改善箇所説明図

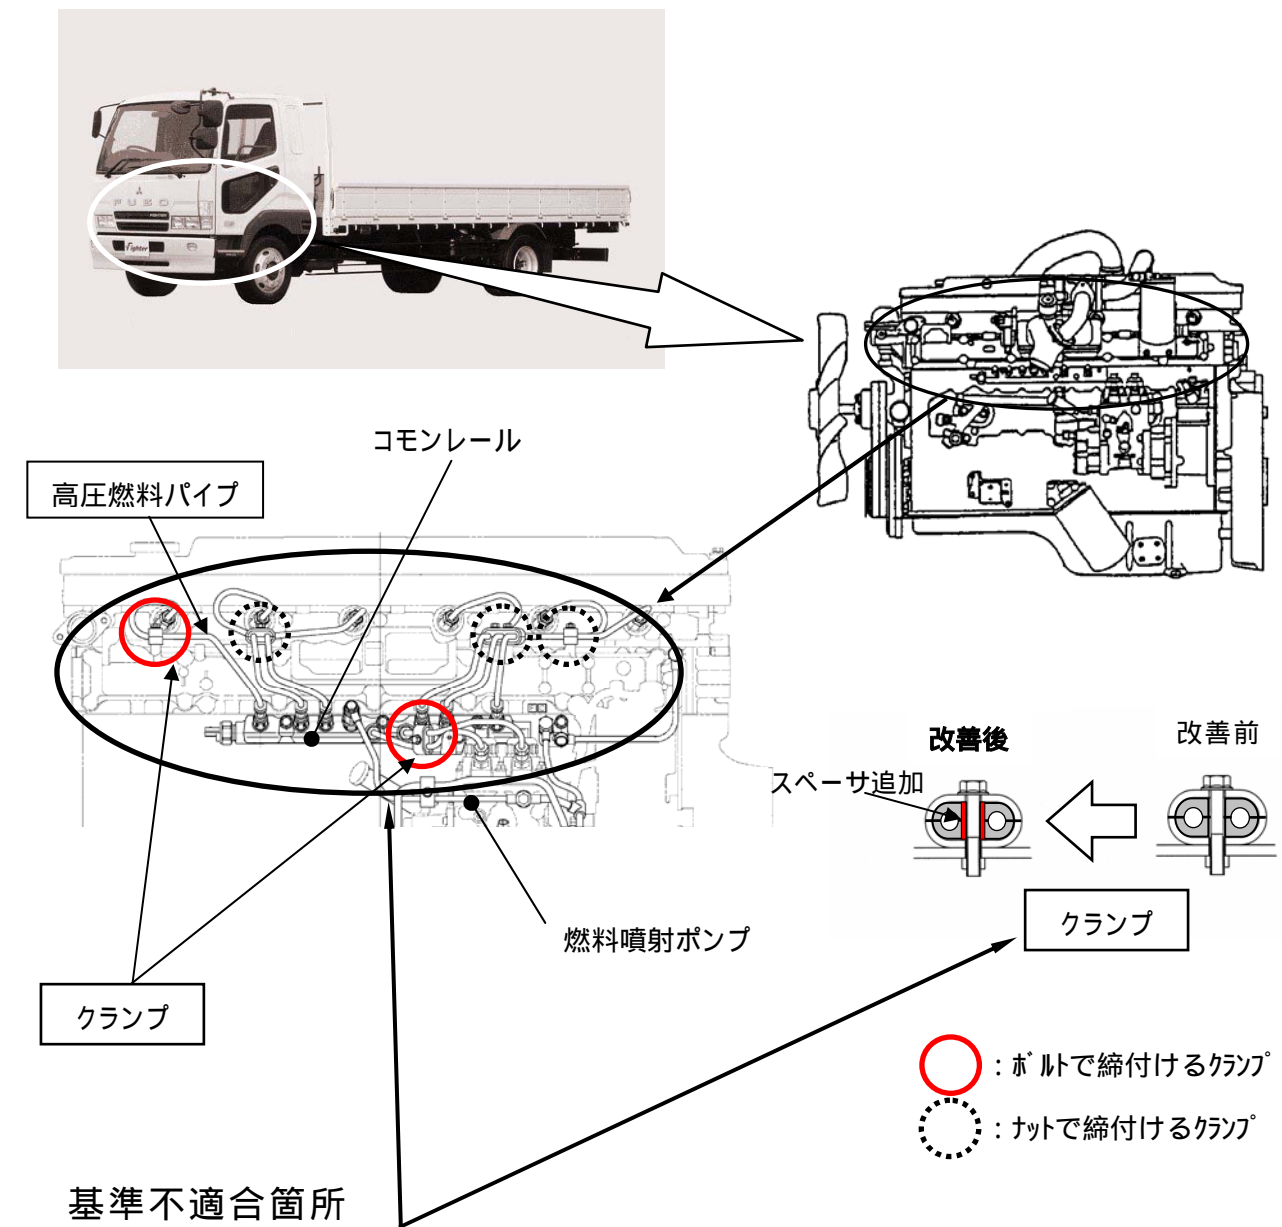
燃料噴射装置の高圧燃料パイプを固定するクランプの構造が不適切なため、エンジン振動によりクランプボルトが緩み、当該クランプが脱落することがある。
 そのため、そのまま使用を続けると、高圧燃料パイプに亀裂が生じ、燃料が漏れ、最悪の場合、エンジン停止、再始動不能に至るおそれがある。

全車両、ボルトで締付けるクランプについては対策品と交換し、ナットで締付けるクランプについては植え込みボルトのネジ面に接着剤を塗布し、規定トルクで締付ける。

なお、当該クランプが脱落したもの、又は燃料漏れがあるものは当該パイプを新品と交換する。

又、整備時の注意事項を記載した注意銘板をエンジン上面へ貼り付ける。
